DOSSIER DE DEMANDE D'ENREGISTREMENT ICPE
POUR L'EXPLOITATION D'UNE INSTALLATION DE STOCKAGE
DE DECHETS INERTES SUR LA COMMUNE DE CANTOIN (12)

Réponses aux remarques et compléments

A5/C/NA5S – Septembre 2020

RAPPORT DE L'INSPECTION DES INSTALLATIONS CLASSÉES

Figure 5 : Schéma en coupe de la phase V d'exploitation de l'ISDI de Cantoin

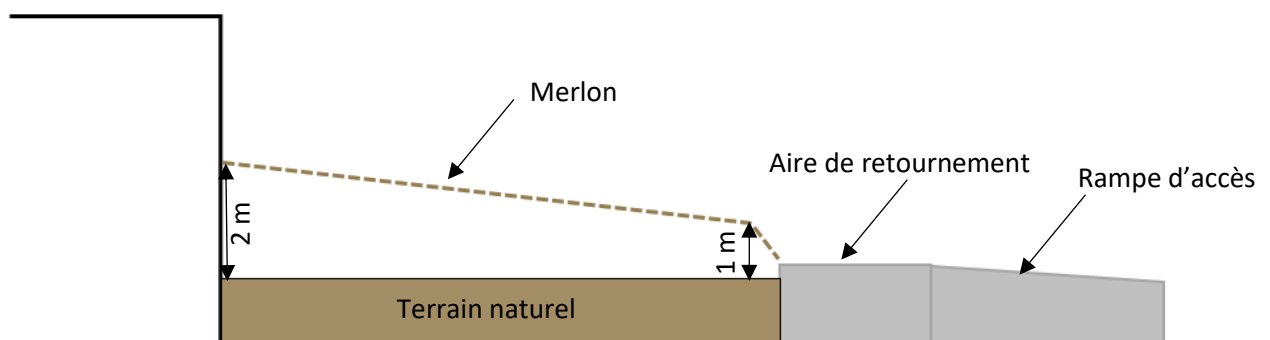
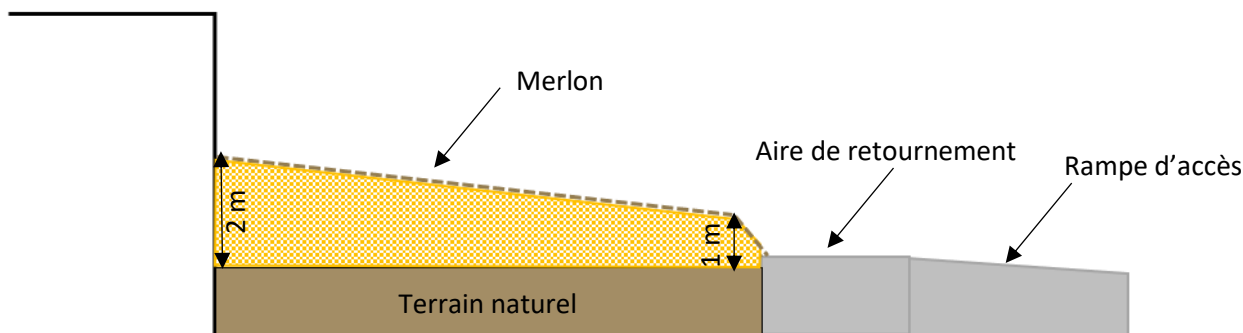
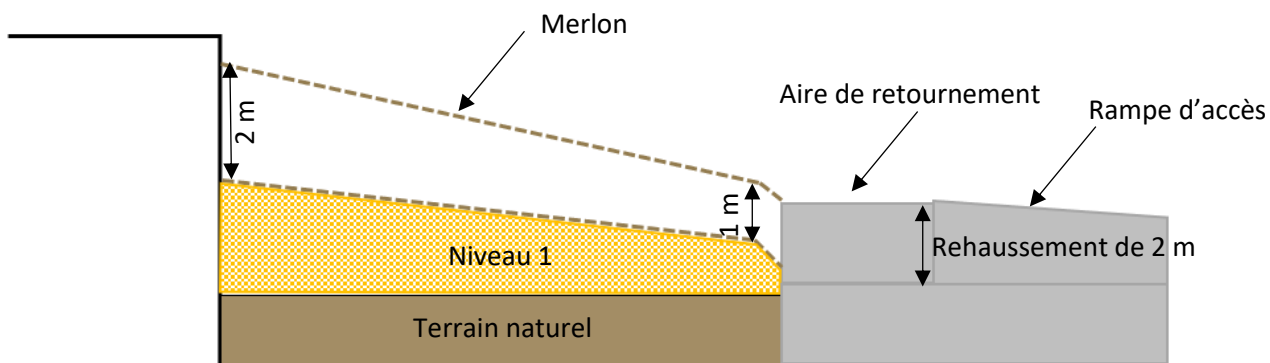
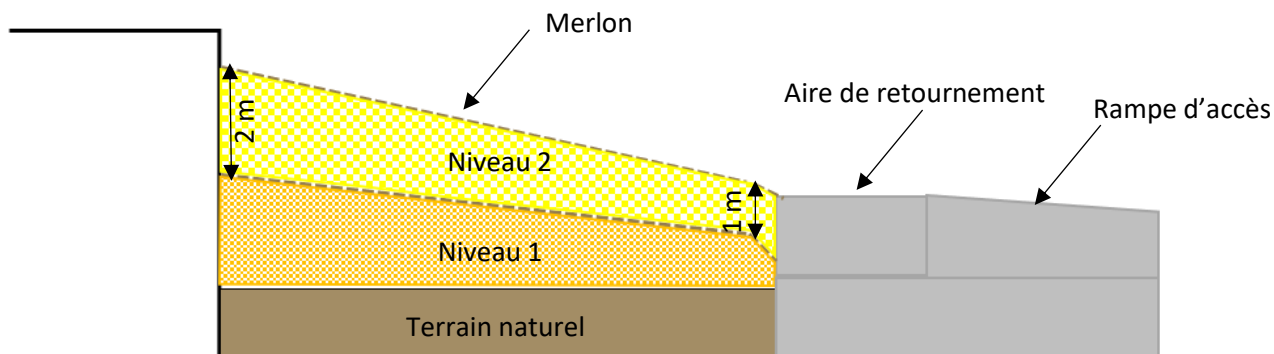
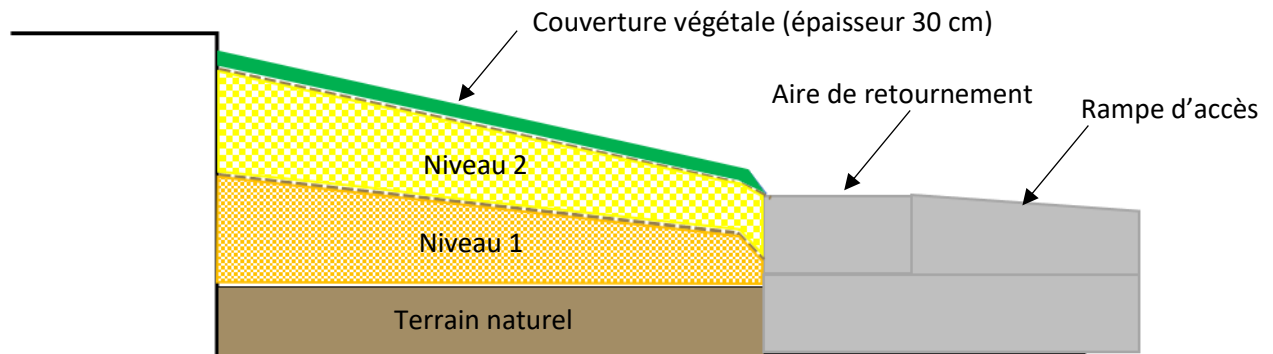
Articles 20 et 21 (page 19) : organisation du stockage des déchets et phasage de l'exploitation - Cf. articles 32 à 34 ci-après.

- 6 - Projet technique (page 13) : bien que la remise en état du site soit abordée en plusieurs endroits du dossier, et développée notamment dans la pièce complémentaire, elle demanderait à être complétée par quelques schémas de principe, non seulement en fin d'exploitation, mais aussi lors du phasage de l'exploitation. Joindre quelques profils en travers d'exécution.
- 6.5 Réaménagement final (page 15) : veuillez préciser l'épaisseur de couverture en terre végétale.

Le stock de déchets sera nivelé, assurant la stabilité de la masse des déchets et le comblement de toutes les parties de la zone de stockage.

Après création d'une aire de retournement de 300 m² et d'une rampe d'accès avec des fossés d'infiltration périphériques, et nivellement du secteur à hauteur de la route d'accès, les phases d'exploitation sont les suivantes :

Le phasage d'exploitation de l'ISDI est illustré au travers des schémas de principes présenté en partie 3.2.1 Articles 20 et 21 – Dispositions d'exploitation de la présente note de compléments.

Articles 32 à 34 (pages 24-25) : remise en état du site, couverture végétale et modelé, gestion des eaux et aménagements - Cf. ci-dessous.

5. **Phase V** : Mise en place de la couverture de terre végétale d'une épaisseur de 30 cm sur toutes les alvéoles, afin de favoriser la recolonisation naturelle du milieu.

En fin d'exploitation, une fois la cote maximale atteinte, les stocks de déchets des alvéoles seront nivelés au même niveau et recouverts de terre végétale sur une épaisseur de 30 cm, semée en prairie rustique, afin d'assurer la reprise spontanée du cortège naturel.
